REGIONALNA DYREKCJA
OCHRONY ŚRODOWISKA
WE WROCŁAWIU

GDDKIA-O/WR.D-9-ko-26-3637/14

dot. uzgodnienia warunków realizacji przedsięwzięcia - budowa drogi ekspresowej S5 Poznań - Wrocław, na odcinku Korzeńsko (bez węzła) - węzeł Widawa Wrocław w ramach wznowionego postępowania w sprawie zakończonej ostateczną decyzją Ministra Infrastruktury i Rozwoju z dnia 7 lutego 2014 r. znak DOII-IIIeb/BOII-3eb-772-75-239/12/13/14

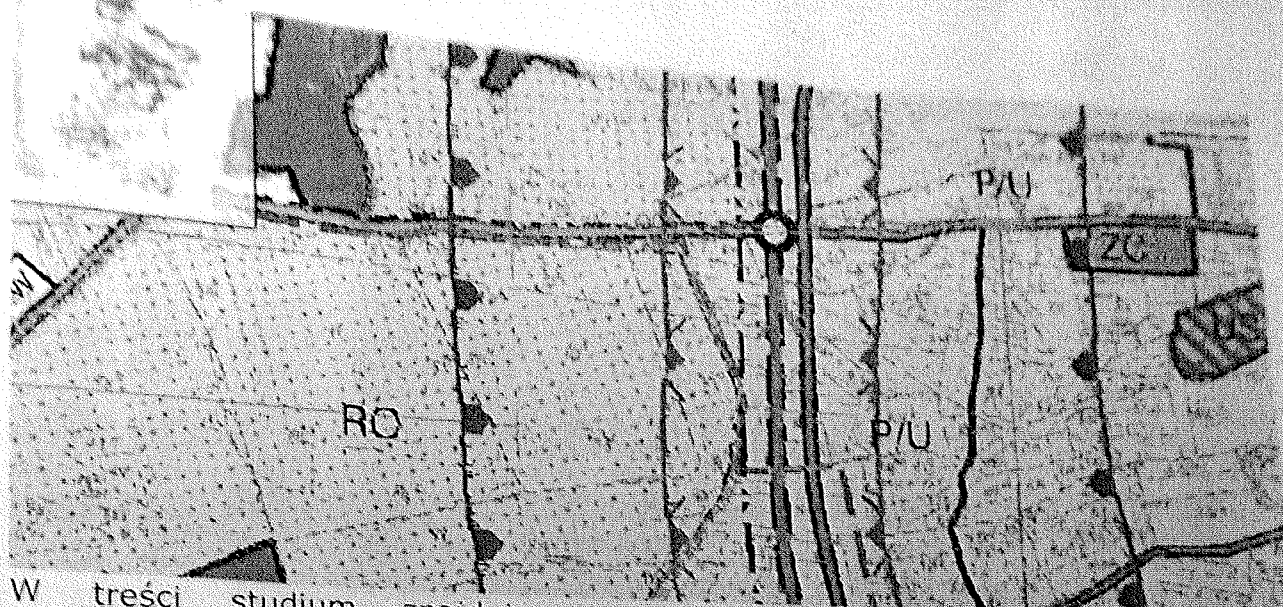
10) należy wskazać rezerwę terenu pod ewentualny ekran akustyczny dla terenów chronionych akustycznie miejscowości Krzyżanowice,

Nie stwierdzono przekroczeń dopuszczalnych poziomów hałasu od drogi ekspresowej S-5 jak i od skumulowanego oddziaływania dróg S-5 i Autostradowej Obwodnicy Wrocławia A-8, dalej AOW. Natomiast stwierdzono przekroczenia dopuszczalnych poziomów hałasu w wyniku skumulowanego oddziaływania dróg S-5, AOW i drogi powiatowej 1371D [suplement do raportu o oddziaływaniu na środowisko zakresie klimatu akustycznego, AM ENVIRO Marek Deneszewski, Racibórz, listopad 2014], w punktach obliczeniowych zlokalizowanych w pierwszej linii zabudowy wzdłuż drogi powiatowej 1371D. Jednakże z wykonanej analizy wynika, że realizacja ekranów akustycznych wzdłuż drogi S-5 i AOW nie spowoduje istotnego ograniczenia hałasu na terenach miejscowości Krzyżanowice, na których przewiduje się przekroczenia.

Wobec powyższego nie przewiduje się rezerwy pod ewentualny ekran akustyczny dla miejscowości Krzyżanowice.
